宁都县中鑫矿业有限公司宁都县梅江长木麻心
第一采石场露天开采扩建项目
安全设施验收评价报告

宁都县中鑫矿业有限公司宁都县梅江长木麻心第一采石场 露天开采扩建项目安全设施竣工验收专家意见

宁都县中鑫矿业有限公司
宁都县梅江长木麻心第一采石场露天开采扩建项目
安全设施竣工验收专家意见整改回复

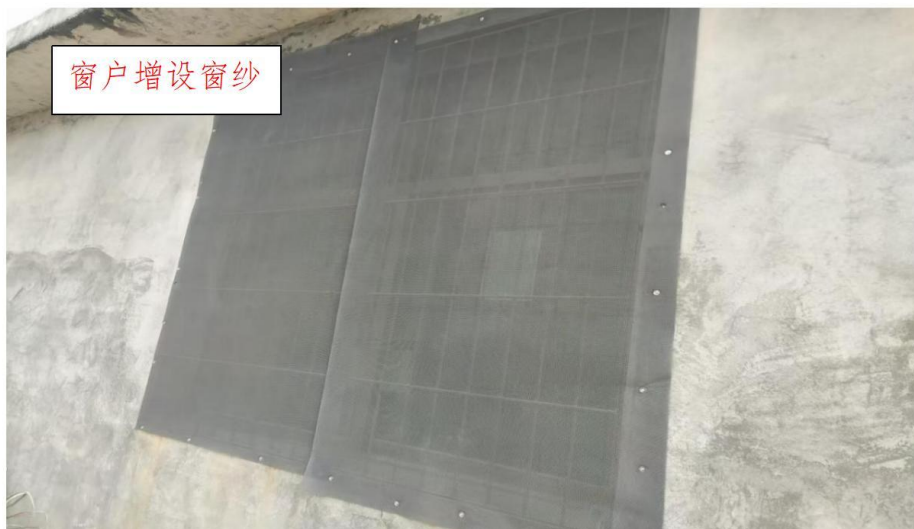
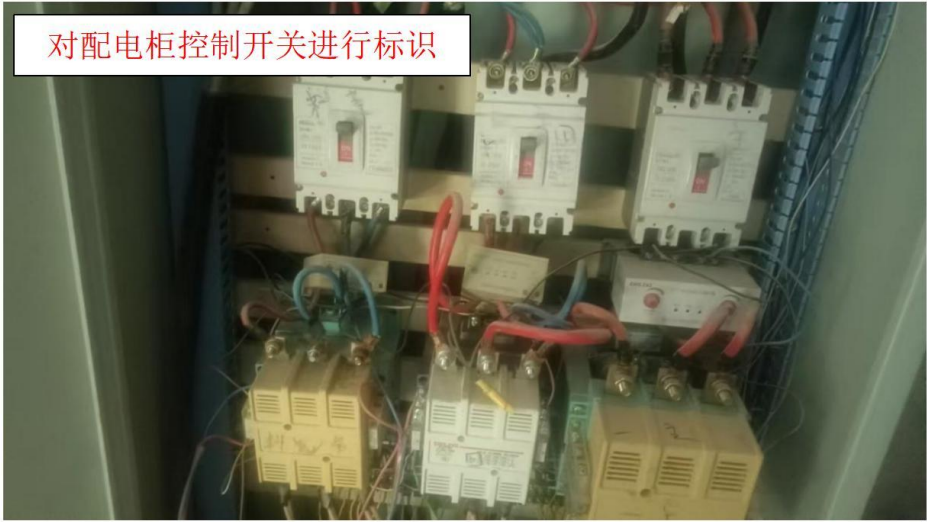
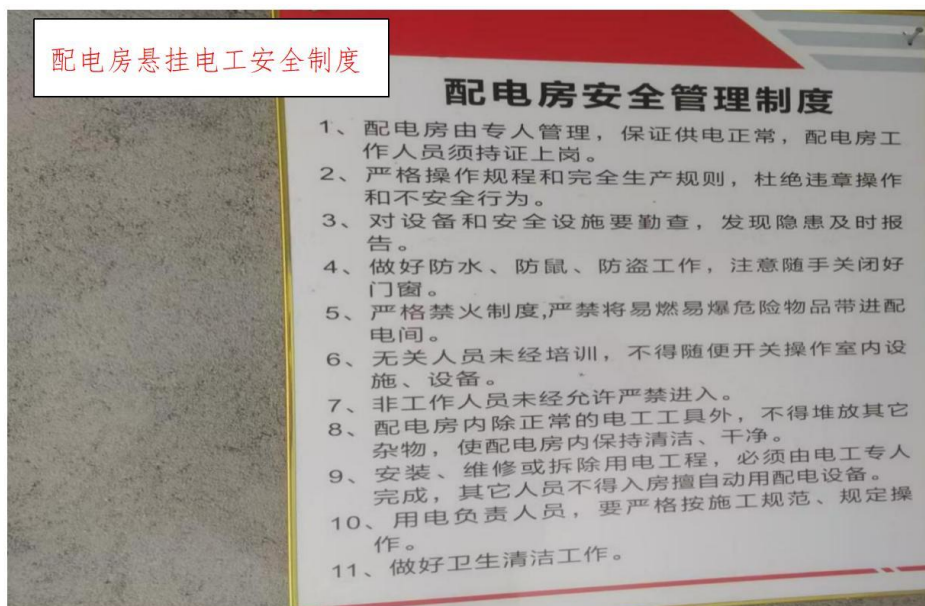
整改完成情况：已按要求在变压器周边增设围栏，清理周边杂草，完善警示标识，在配电房房门增设挡鼠板、窗户增设纱窗等措施，配置完善绝缘手套、“有人作业禁止合闸”工作牌、灭火器箱，完善配电柜控制开关的标识，悬挂电工安全制度。（附图）

配置“有人作业禁止合闸”工作牌

配电房增设灭火器

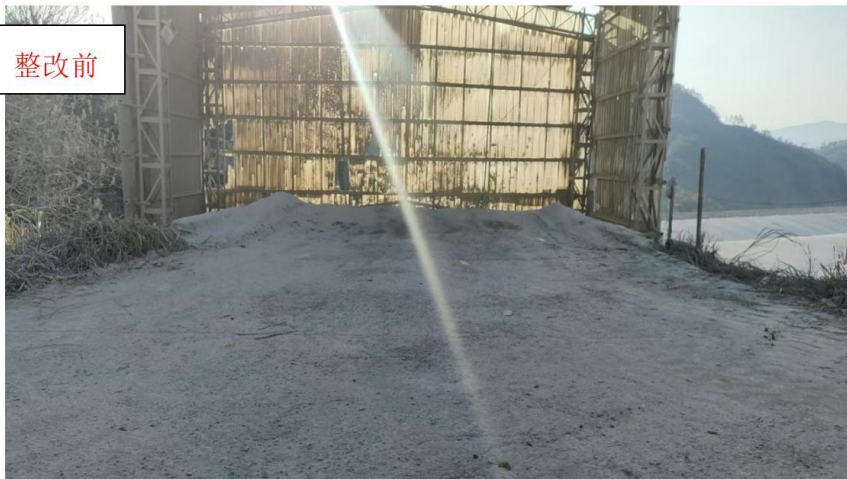
7、存在的问题七：铲装和运输车辆内未配备灭火器。维修房杂物堆放过多过乱。

整改完成情况：（附图）

整改结论：整改完成
